CTP Architectes 2021 Ordre des Architectes LR° S01312				PV					
COMPTE RENDU PV N° 7									
Date de la visite :			Lundi 25/10/2021		7				
P1	Maître d'ouvrage : PALAVAS-LES-FLOTS				IND.00				
Adresse : 16 Boulevard Maréchal Joffre 34250 PALAVAS-LES-FLOTS									
Opération : ELEVATION DE LA CAPITAINERIE Adresse : Port de plaisance de Palavas-les-Flots Marché n° : 21POR06									
Maîtrise d'Ouvrage :		MAIL	TELEPHONE						
Représenté par,	Mr Gabaudan	dga@palavaslesflots.com	06 79 54 65 60	CONVOGATIC	Abs* n				
	Mr Jeanjean	portdepalavas@palavaslesflots.com	06 09 08 29 89						
	Mme Olivier	audrey.olivier@palavaslesflots.com	06 43 49 95 04						
Architecte :	Mr Cascales	cascales@architectes.org	06 09 71 23 25						
Coordonnateur SPS :	JMATEC	jma@jmatec.fr	06 06 49 69 19						
Coordinateur SSI :	SO								
Bureau de Contrôle :	Mr Dadone	clement.dadone@btp-consultants.fr	06 46 70 77 47						
LOT	INTERVENANT	ENTREPRISE	MAIL			TELEPHONE	ETAT

COMPTE RENDU PV N° 7

Semaine de préparation n°07 : du 25 au 29 octobre 2021 / Semaine n°43

▼ 01- Vue du tracé réseau d'assainissement

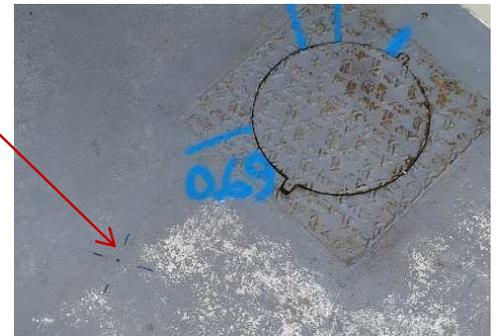
01	► Demande au MOA :
02	L'entreprise Camborde est en attente du diagnostique technique des climatiseurs du R+1 pour réparation ou remplacement à définir.
03	Le MOA doit définir si le protocole GSM sera privilégié vis-à-vis de la compatibilité LOGAPASS prévu au CCTP (Art.2.1.4 / CCTP Lot 08)

12	► DEVOIEMENT RESEAU Eaux Usées/Vannes
13	L'inspection camera du réseau d'assainissement, mise en œuvre par l'entreprise Le MACORY, permet de tracer sur le trottoir le réseau enterré et met en évidence des conflits d'implantation des fondations. A Noter: Les difficultés de dévoiement du réseaux d'assainissement, prévu au CCTP art.2.3.1.2 Lot 01, doivent- être argumentées par l'entreprise Le Marcory à l'écrit et à l'attention du maître de l'ouvrage.
